TNO-report

R 2002/027

Tierce expertise sur les rapports des sociétés SNPE, Tolochimie, ISOICHEM et RAISIO relatifs aux inspections et aux effets de souffle suite à l'explosion de l'usine AZF du 21 septembre 2001 et sur les études de danger des installations proposées dans le cadre de la première tranche industrielle

Figure 1 Comparaison entre la pression exercée par une explosion de 40 tonnes avec prise en compte de l'onde de détente et la pression exercée par une explosion de 25 tonnes sans prise en compte de l'onde de détente.

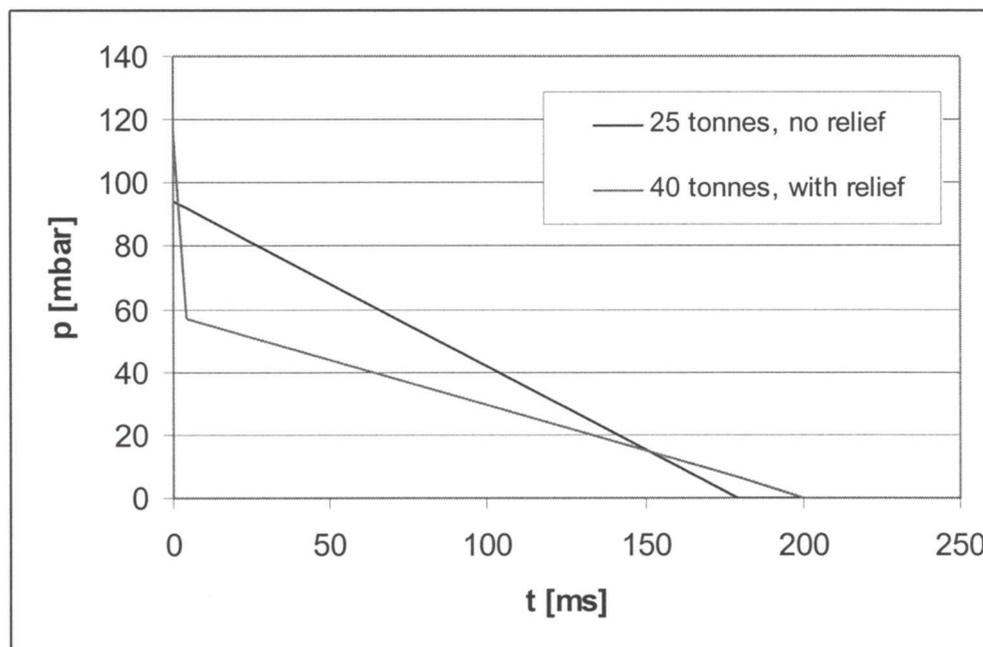
En ce qui concerne les calculs eux-mêmes, TNO n'a aucune raison de douter des résultats obtenus par Technip, qui sont logiques. La réponse élastique des cuves elles-mêmes n'est pas un résultat surprenant, pas plus que le fait que le support se soit révélé être l'élément le plus vulnérable.

Figure 1 Les périmètres de risques pour l'ensemble des scénarios

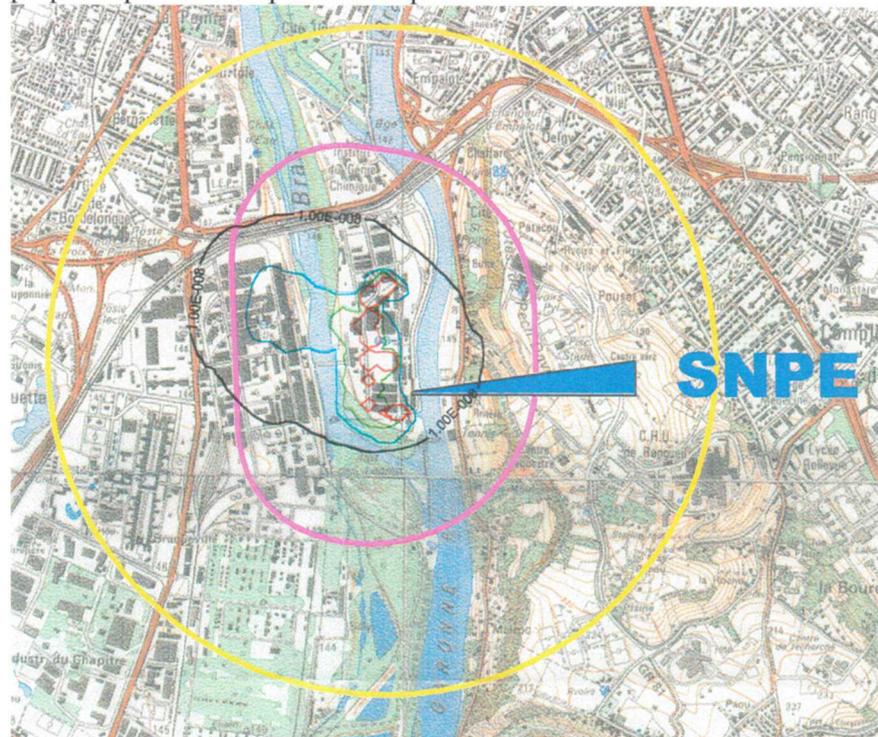
Nous pouvons nous rendre compte d'après la figure 1 (iso-risques avec émission instantanée) que le contour d'iso-risques 10^{-8} , sort, pour une faible partie, de la zone en ligne violette et couvre principalement le site d'AZF. Le contour d'iso-risques 10^{-7} ne sort pas de la zone délimitée par la ligne violette. Les autres contours d'iso-risques (10^{-6} , 10^{-5} , 10^{-4}) ne sortent pas du site de la SNPE.

D'après les figures 1 et 2, nous pouvons aussi nous rendre compte que le contour d'iso-risques 10^{-6} (contour vert) ne sort pas du site industriel. Ce contour d'iso-risques 10^{-6} est la limite acceptée aux Pays-Bas pour l'urbanisation alors que les valeurs calculées ici sont inférieures à ces limites.

Figure 2 Les périmètres de risques pour l'ensemble des scénarios à l'exception des scénarios d'une émission instantanée (scénarios 1.1.1, 2.1.1 et 3.1.1)

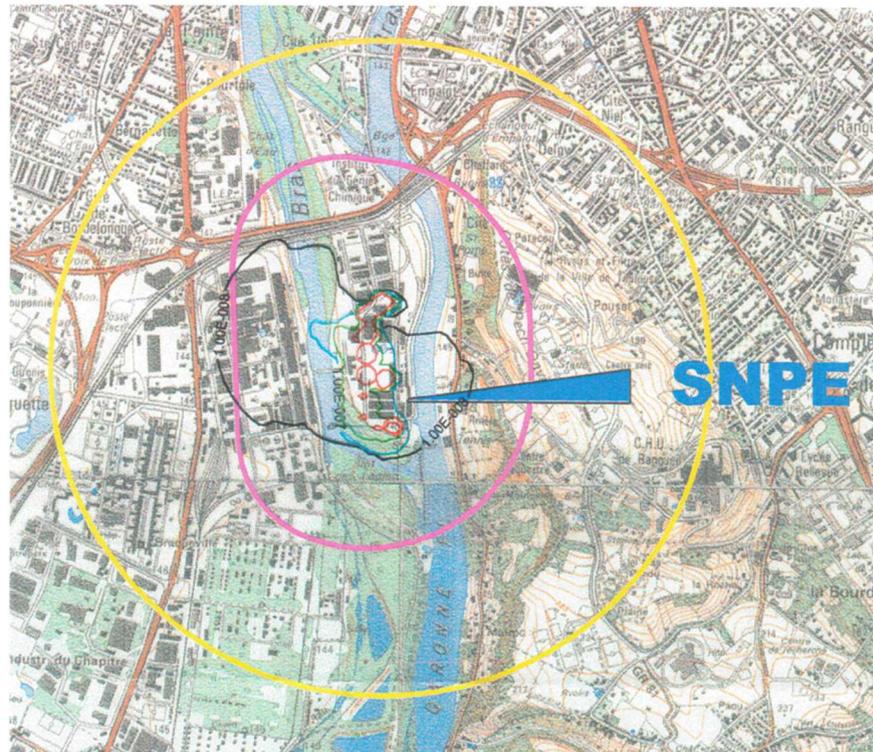
Les contours d'iso-risques sans une émission instantanée (figure 2) sont quasiment à l'intérieur de la zone délimitée par la ligne violette et tombent presque entièrement sur le site de la SNPE (sauf le iso-risque 10^{-8}).

Figure 3 Risques de groupe calculé pour la première tranche industrielle et leur limite (recommandé aux Pays-Bas)

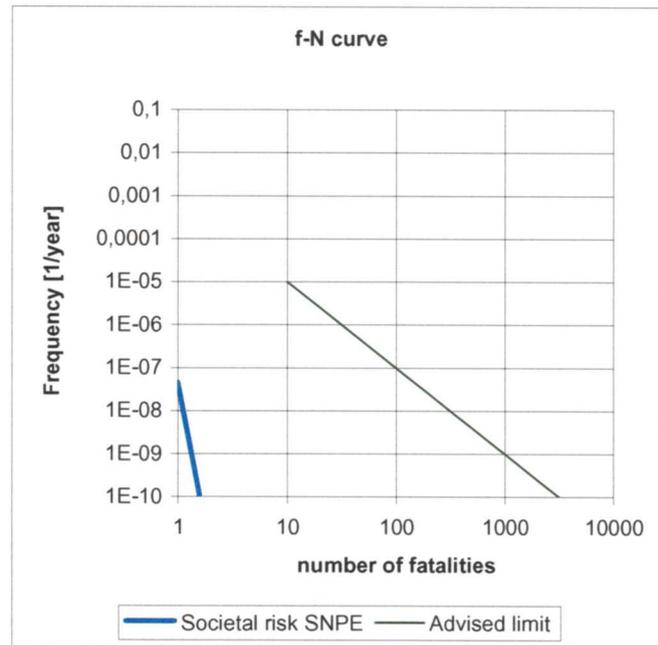
Le graphe f-N de l'ensemble des scénarios est présenté dans la figure 3. Dans cette figure 3 y est jointe la limite du risque social accepté aux Pays-Bas. La figure 3 nous montre que le risque social calculé sont largement inférieurs aux limites acceptées aux Pays-Bas.

Dans le cas où les scénarios des émissions instantanées (scénario 1.1.1, 2.1.1. en 3.1.1.) ne seraient pris en compte, il n'y aurait pas des victimes en dehors du site de la SNPE. Ainsi nous arrivons à la conclusion que les scénarios d'une émission instantanée déterminent les risques.
